CORREÇÃO DE DISPOSITIVO MÉDICO Rede de Distribuição de Software e Programadores Associados

Nome do Produto	Número do Modelo
Programador CareLink™ 2090	2090; Todos os Números Seriais
Programador CareLink Encore™ 29901	29901; Todos os Números Seriais

Fevereiro de 2020

Rede de Distribuição de Software (SDN): Atualização do Comunicado de outubro de 2018

Figura 1 – Tela do programador, ícone do programador, e exemplo da versão do software

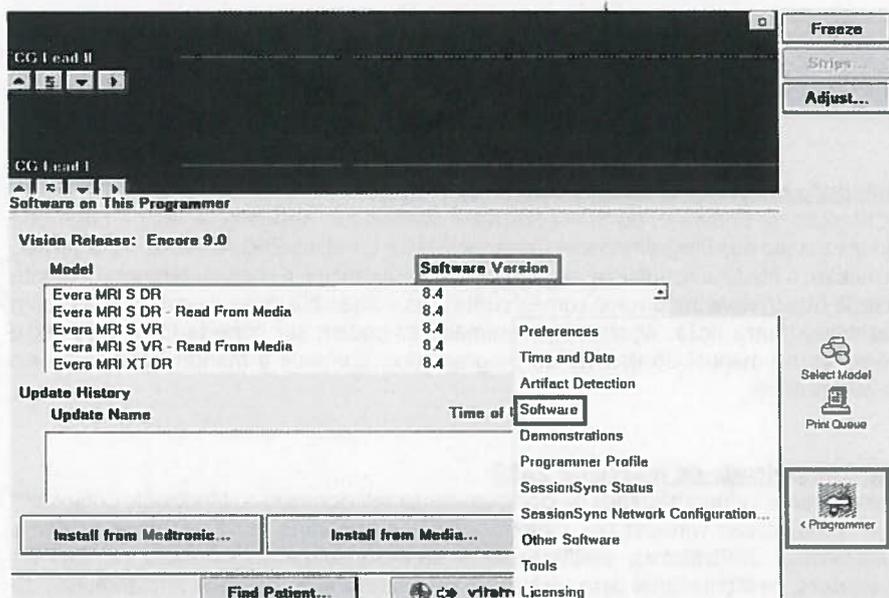
Assim que o programador tiver sido atualizado, a versão do software atualizado pode ser identificada no programador selecionando o ícone do programador na tela do programador. Em seguida, selecione "Software" a partir do menu suspenso (ver Figura 1). Consulte a Tabela 1 para obter o número da versão do software dos modelos do dispositivo específicos que serão atualizados na primeira fase desse processo. Durante a investigação do dispositivo com um programador atualizado no implante ou na próxima visita clínica agendada regularmente, o dispositivo de um paciente receberá automaticamente o software atualizado.
